Barrierefreies Planen und Bauen in Wien

Jour-Fixe vom 09. September 2015

AKTENVERMERK

über das am Mittwoch 09. September 2015 geführte 19. Jour Fixe – Barrierefreies Planen und Bauen in Wien.

Fallbeispiel 2: Anpassbarkeit einer Maisonetten-Wohnung

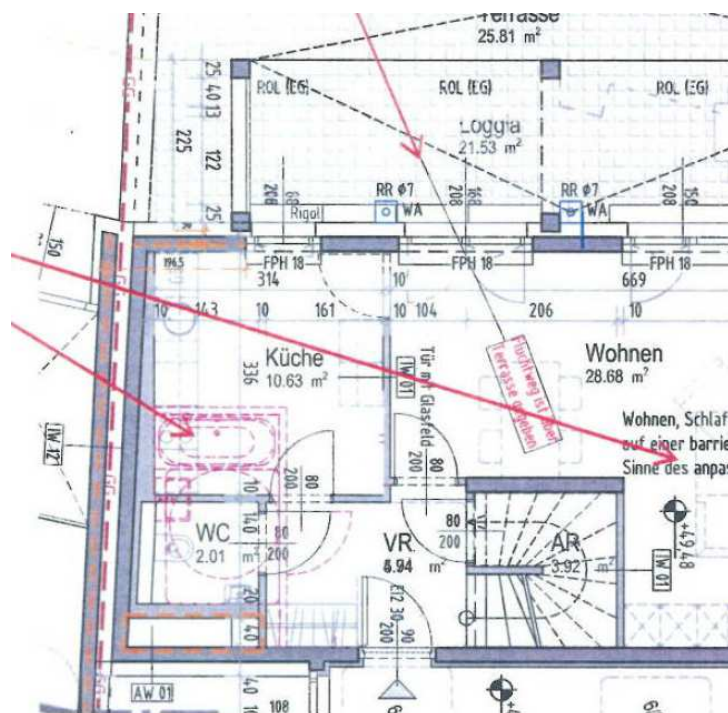
Im gegenständlichen Fall wird eine Maisonetten-Wohnung projektiert bei der das Badezimmer in der zweiten Wohnebene situiert wird. Die Treppe zu dieser Wohnebene ist für die Nachrüstung eines Treppenschrägaufzuges ungeeignet. Die Anpassbarkeit der Wohnung durch die im Planausschnitt dargestellte mögliche Maßnahme (Badsituierung in der unteren Wohnebene) argumentiert. Wird durch die vorliegende Planung der zumutbare Umfang von Baumaßnahmen im Sinne des anpassbaren Wohnbaus überschritten?

Da die dargestellte Maßnahme den Abbruch von Wänden, das Versetzen der Küchentüre, die Herstellung der benötigten Sanitärinstallationen wie Abfluss- u. Wasserleitungen, das Errichten neuer Trennwände, das Herstellen der erforderlichen Feuchtigkeitsabdichtungen, das Verlegen der erforderlichen Elektroinstallationen, sowie Verputz- bzw. Verflies Arbeiten etc. umfasst, kann dies nicht als Maßnahme im Sinne des anpassbaren Wohnbaus gewertet werden.

7.4.2 Anpassbare Wohnungen müssen so errichtet werden, dass die Anforderungen an die Barrierefreiheit (z.B. Raumeinteilung und Ausstattung der Sanitärräume, Breite der Gänge, Anfahrbereiche, Errichtung eines Treppenschrägaufzuges mit Rollstuhlplattform in mehrgeschoßigen Wohnungen, Zugang zu Freibereichen) bei Bedarf durch bauliche Änderungen leicht erfüllt werden können. Tragende Bauteile sowie Absturzsicherungen bei Freibereichen sind so auszuführen, dass diese bei einer Anpassung nicht verändert werden müssen. Eine Änderung der Elektro- und Sanitärinstallationen darf nur in einem geringfügigen Ausmaß erforderlich sein.“

Unter „leicht“ ist hierbei zu verstehen, dass die Möglichkeit der Anpassung innerhalb des Wohnungsgrundrisses bereits bei der Planung so berücksichtigt wird, dass notwendige Maßnahmen ohne erheblichen Aufwand erreicht werden können. Dies ist im gegenständlichen Fallbeispiel nicht der Fall.
